Proposition d'aménagement à court terme de la traversée piétonne et cycliste des douanes du CERN à Meyrin & Prévessin-Moëns

Septembre 2024

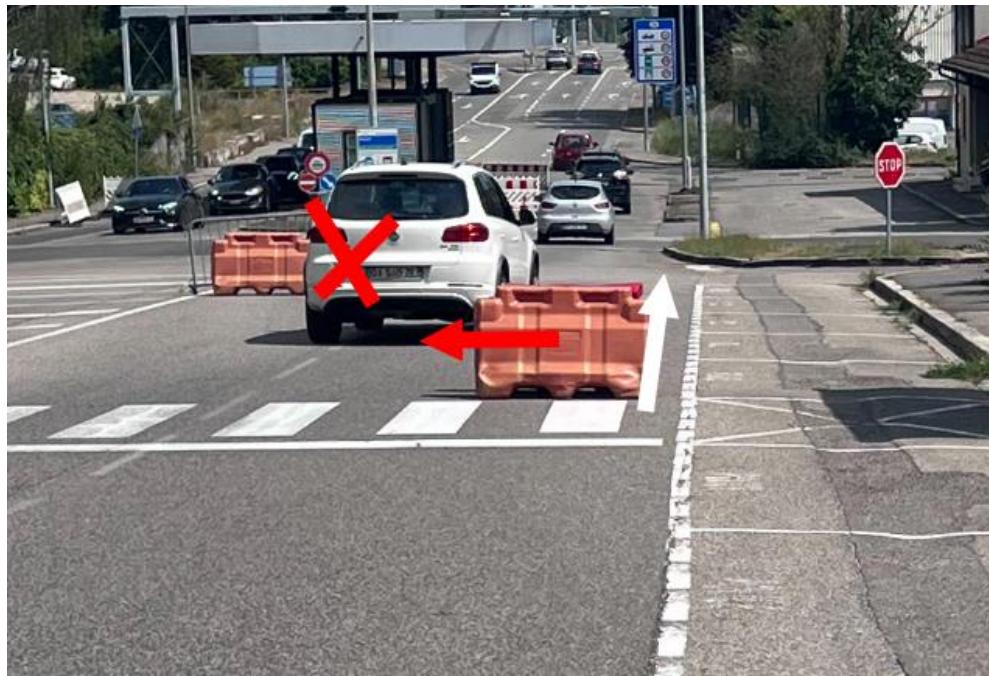
Notre première proposition, privilégiée, consiste à déplacer les deux plots en plastique blancs plus bas sur la route, et la barrière quelques mètres plus haut, avant les plots rouges, afin de garder une séparation physique avec les cyclistes.

Ensuite, il s'agit de repeindre quelques flèches sur les places de stationnement non utilisées, afin que les cyclistes restent séparés du flux auto et se sentent en sécurité.

De ce fait, nous avons, depuis le carrefour de l'Europe jusqu'au milieu de la douane Fr, plus aucune co-habitation cyclistes-voitures, grâce à seulement quelques flèches de peinture et un déplacement de plots en plastique.

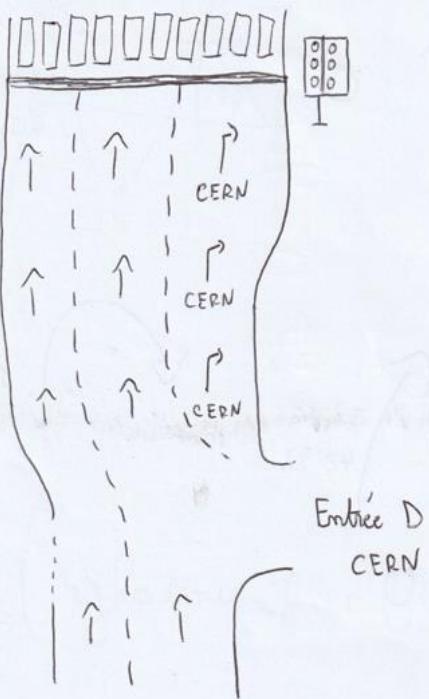
Après le feu, tout devient plus clair ; les piétons ont un passage piéton et rejoignent l'esplanade des particules, les vélos rejoignent soit l'entrée du CERN à droite soit la voie cyclable ensuite réalisée depuis la fin du carrefour à feu jusqu... le centre de Genève.

Nous voyons donc que le point noir est effectivement situé entre la douane et ce carrefour à feu, et allons donc vous présenter des propositions d'améliorations simples ne pénalisant pas le trafic routier.
